BDE 2021 Nr. 2

Entscheidung Nr. 2/2021 vom 11. Januar 2021

Baubewilligung (Abbruch bestehender Bauten/Neubau
Mehrfamilienhaus mit Tiefgarage), Sichtzone

Gefährdungskarte Oberflächenabfluss - Quelle: Geoportal

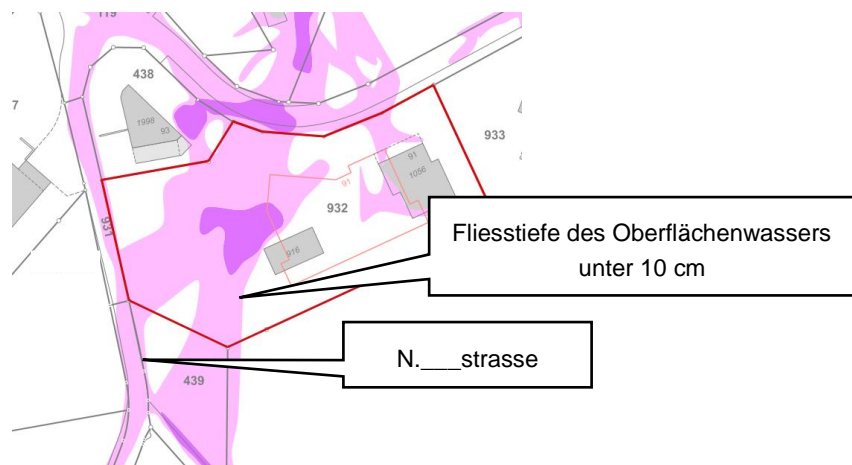
Die Fliesstiefe des bei einem Starkregen abfliessenden Oberflächenwassers liegt auf dem Baugrundstück Nr. 001 im Wesentlichen bei unter 10 cm Wassertiefe. Der Abflusskorridor liegt zudem grossteils westlich der geplanten Baute. Das Mehrfamilienhaus tangiert den Abflussbereich lediglich geringfügig. Deshalb und wegen der geringen Fliesstiefe des oberflächlich abfliessenden Regenwassers und aufgrund der Tatsache, dass das Gelände zwischen den Grundstücken Nrn. 001 und 007 von Osten nach Westen ansteigt, ist keine Gefahrenverlagerung auf das Nachbargrundstück Nr. 007, geschweige denn auf andere Grundstücke, zu erwarten.

Überflutung seltene Ereignisse (100-j.) - Quelle: Geoportal

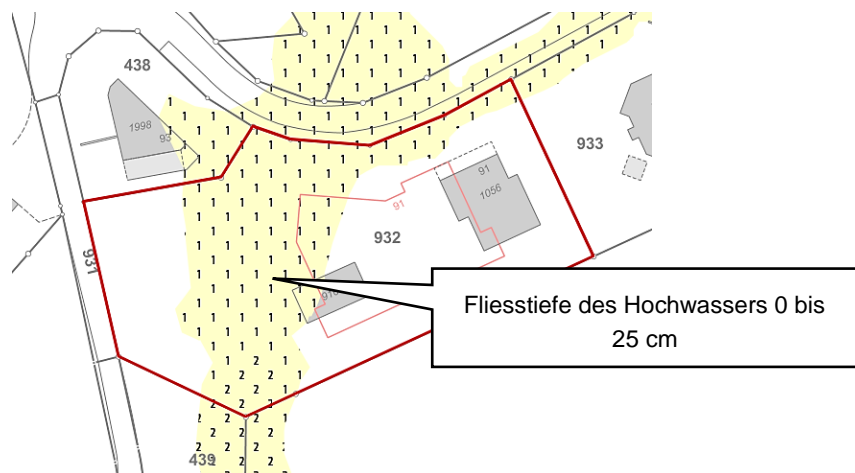
Grund für das an der Oberfläche abfließende Bachwasser ist, dass der in diesem Hangbereich eingedolte Bach die bei einem 100jährigen Hochwasser auftretende Wassermenge nicht abzuleiten vermag. Der Einlauf in diese Eindolung liegt jedoch weit oberhalb des Baugrundstücks Nr. 001. Die Errichtung des geplanten Mehrfamilienhauses hat keinerlei Auswirkungen auf die Abflusskapazität des eingedolten Bachs. Das geplante Mehrfamilienhaus berührt den massgeblichen Gefahrenbereich zudem bloss an einem Randbereich. Aufgrund der geringen Fliesstiefe und -geschwindigkeit selbst eines 100jährigen Hochwasserereignisses und der nur marginalen Verengung des vorhandenen Abflussbereichs durch die geplante Baute ist wiederum keine relevante Gefahrenverschiebung auf ein Nachbargrundstück zu erwarten. Nichts anderes ergibt sich aus dem zusammen mit dem Baugesuch eingereichten Objektschutznachweis ("Nachweis Objektschutzmassnahmen Formular A und B"; act. 29 der Vorinstanz). Im Objektschutznachweis wird deklariert, dass durch die gewählten Objektschutzmassnahmen "die Gefährdung von anderen Objekten (...) durch die getroffenen Massnahmen nicht erhöht (werde). Der Wasserlauf (entspreche) in etwa dem ursprünglichen Zustand". Das AFU bestätigt im Amtsbericht vom 11. September 2020 nach der Prüfung des Objektschutznachweises durch die Abteilung Naturgefahren des AWE, dass die im Objektschutznachweis abgehandelten Massnahmen wirksam und plausibel seien. Entgegen der Rüge der Rekurrenten scheint eine Gefahrenverlagerung im Fall der Realisierung des Bauvorhabens als unwahrscheinlich. Der Rekurs erweist sich damit in diesem Punkt als unbegründet.

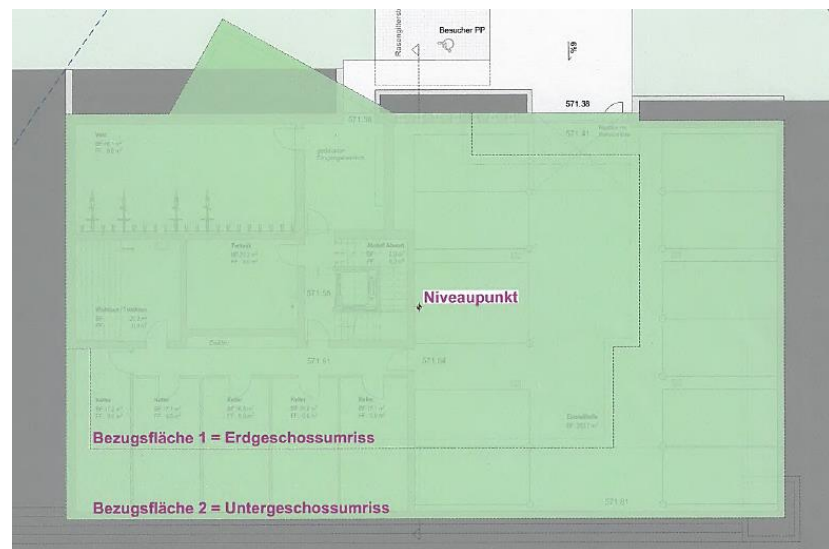
5.4.2 Vorliegend hat die Rekursgegnerin von der Möglichkeit der Verschiebung der Lage des Attikageschosses nach Art. 7 Abs. 5 BauR Gebrauch gemacht. Allerdings springt die nordöstliche Ecke des Attikageschosses nach dem Plan "Grundrisse" (Massstab 1:100; act. 17 der Vorinstanz) über die Gebäudefassade des darunterliegenden Vollgeschosses hinaus und kommt über dessen Balkon zu liegen. Das ist nach dem oben Gesagten unzulässig, weshalb das Attikageschoss auch in dieser Hinsicht gegen die Regelbauvorschriften verstösst.
